意 見 書

平成 28 年 5 月 13 日

松山地方裁判所 御中

高知大学防災推進センター特任教授

<図面1>

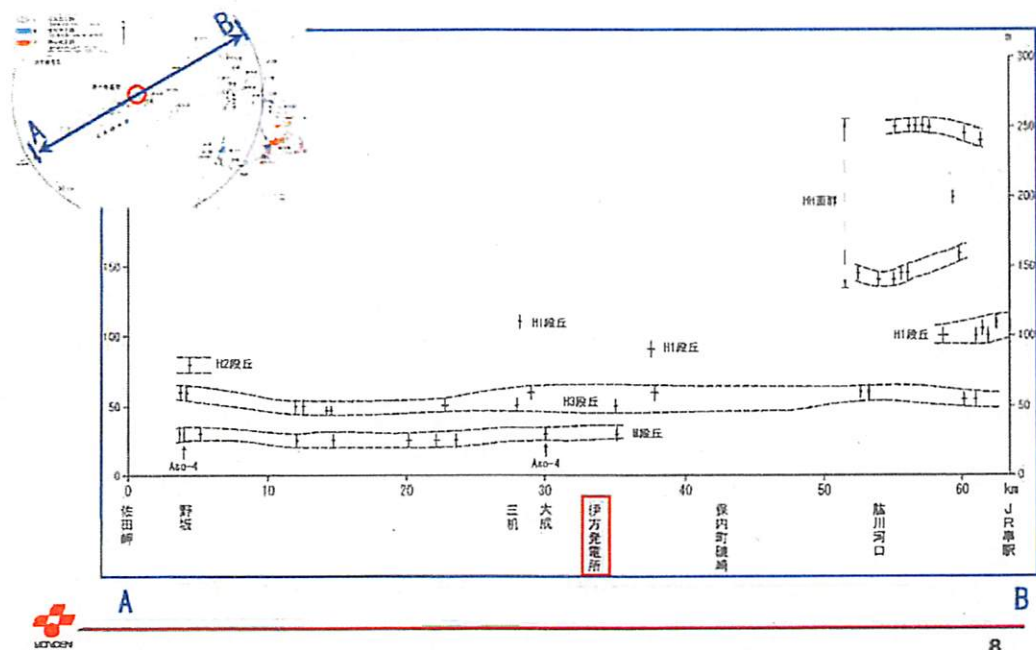
四国電力の資料 87 ページ（平成 25 年 8 月 28 日、第 14 回原子力発電所の新規制基準適合性に係る審査会合資料 1-1）の以下の図面 1 について、四国電力は「D 層上面に顕著な標高差は認められない」と説明しています。しかしながら、よく見れば南側（原発側）の標高が少なくとも 5m（～10m？）は高くなっており、南側（原発側）が隆起していることが示されています。5m は小さな差異と思われるかもしれませんが、日本で最も大きく隆起している場所の一つと考えられる室戸岬でさえ、D 層上面に相当する 1 万年間の隆起量は 15m 程度にすぎません。この縮尺で「標高差は認められない」と説明することに問題があるのですが、この資料からも南側が上盤となる南傾斜の逆断層成分を含む断層であることが示されています。

<図面2>

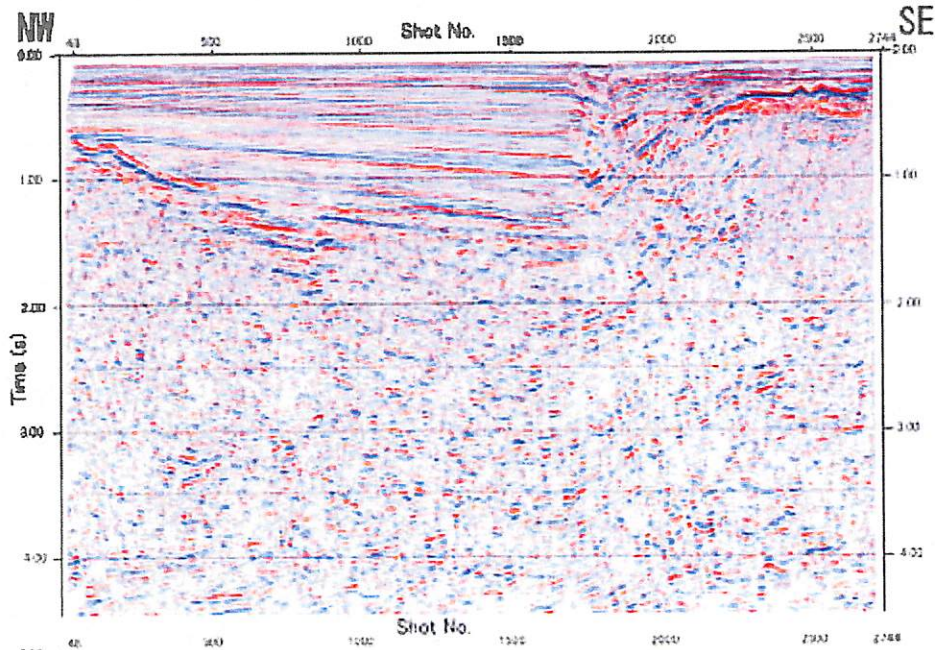
さらに、四国電力が提出した資料の図面2によれば（平成21年4月21日 地震・地震動評価委員会及び施設健全性評価委員会、WG3、16-2-5・8頁）、佐田岬半島沿いには、中位および高位の段丘面が明瞭に配列しています。このことも少なくとも過去数十万年間にわたって、この断層の南側にあたる佐田岬半島が安定して隆起し続けている明確な証拠となります。「断層よりも南側が高ければ、北傾斜・北下がり の正断層成分を含む断層というような考えも成り立ち」という四国電力の主張は、まったく成り立ちません。

<図面 3>

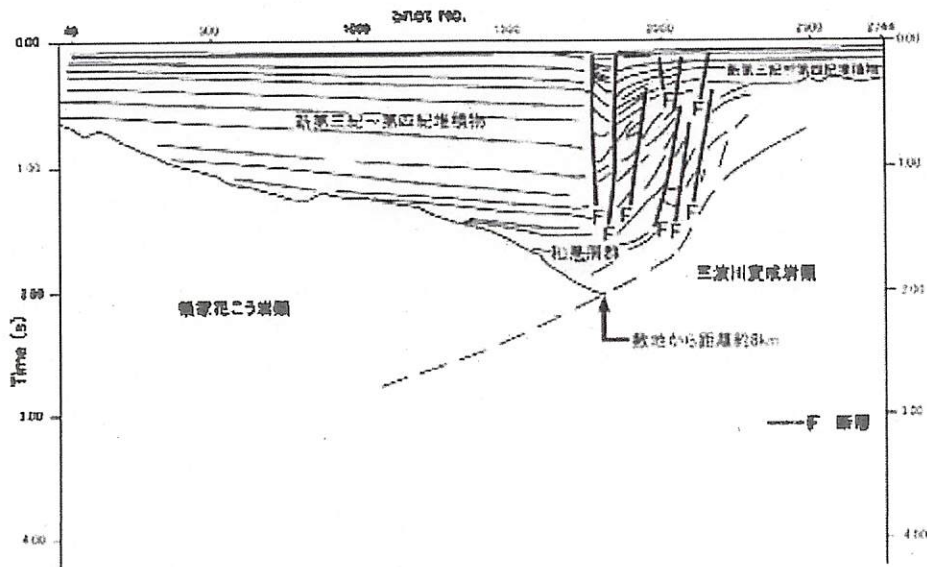
四国電力の資料 88 ページ（平成 25 年 8 月 28 日、第 14 回原子力発電所の新規規制基準適合性に係る審査会合資料 1-1）のエアガン探査断面図のデータ（以下の図面 3）をみれば、断層面が南に傾斜していることが確認できます。

裁判官は、四国電力の解釈図（図面 4）に惑わされることなく、データそのもの（図面 3）を自分の目で確認してください。図面 5 のように南傾斜の線（断層）が確認できるはずです。

<図面 4>

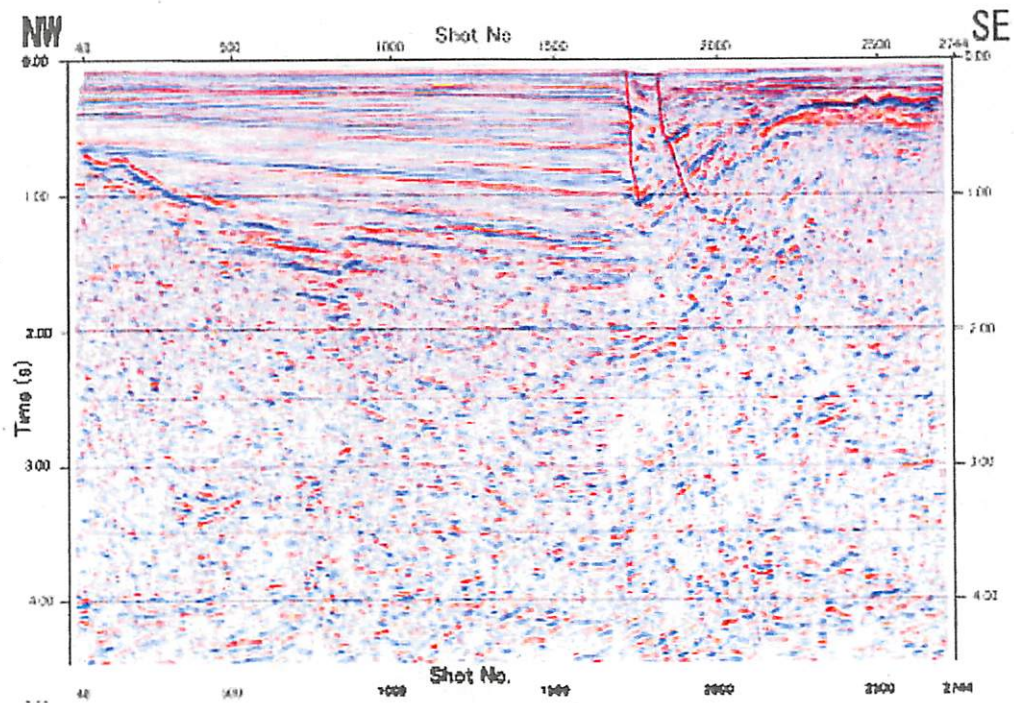
かかる図面 4 の解釈図では鉛直もしくは北傾斜の線が複数書き込まれています。

しかし、私の目から見れば何故図面 3 の解釈が図面 4 の解釈図のようになるのか理解できません。私には、南傾斜の断層面が図面 5 のようにみえます（赤線が南傾斜の断層面です）。

基準地震動S_s-3の策定

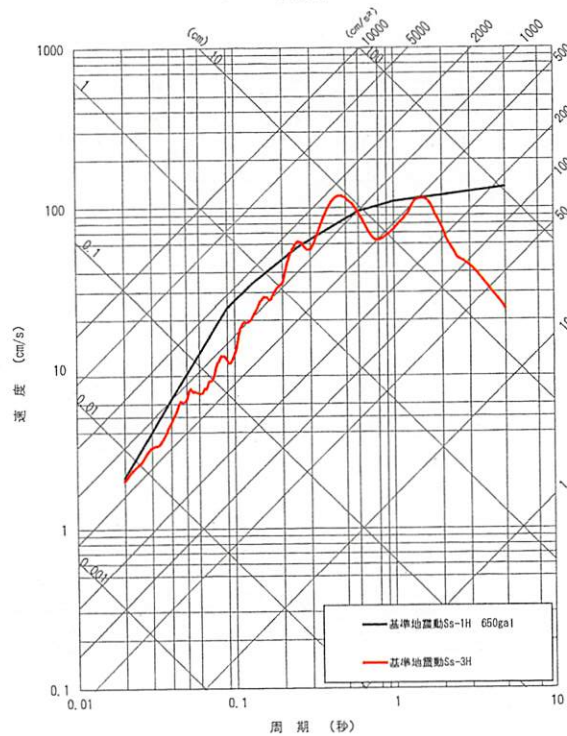
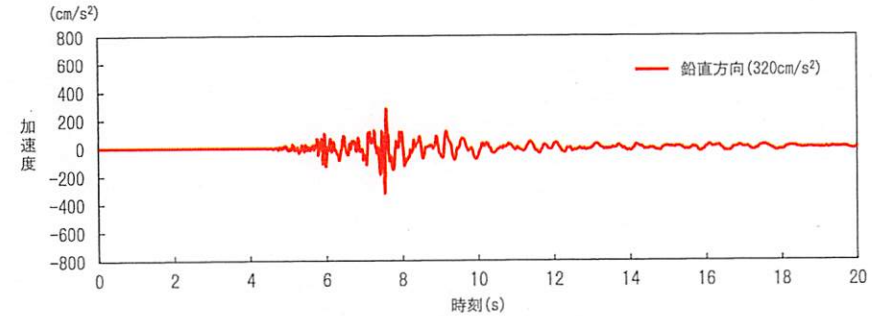
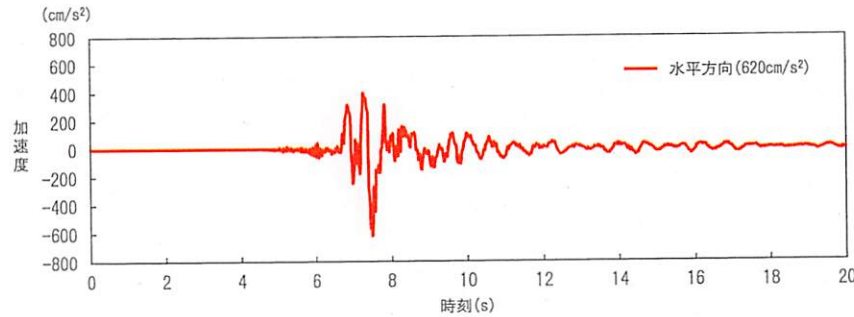
この「震源を特定せず策定する地震動」についても、近年、新たなデータが得られ続けていることにより、どの程度の地震を想定するべきか、検討がなされています。その結果、現在の耐震評価においては 2004 年に発生した留萌支庁南部の地震（M j 6.1）で観測された地震動を使用することが求められるようになりました（全国原発において）。そこで、伊方原発でもこの地震動を用いて計算したところ、一部の帯域において、基準地震動（650 ガル）を越えてしまったのです（平成 26 年 11 月 7 日、第 156 回原子力発電所の新規制基準適合性に係る審査会合資料・157 頁）。震源を特定できないような小物の地震が、中央構造線活断層帯に対して策定された基準地震動を超えたのです。
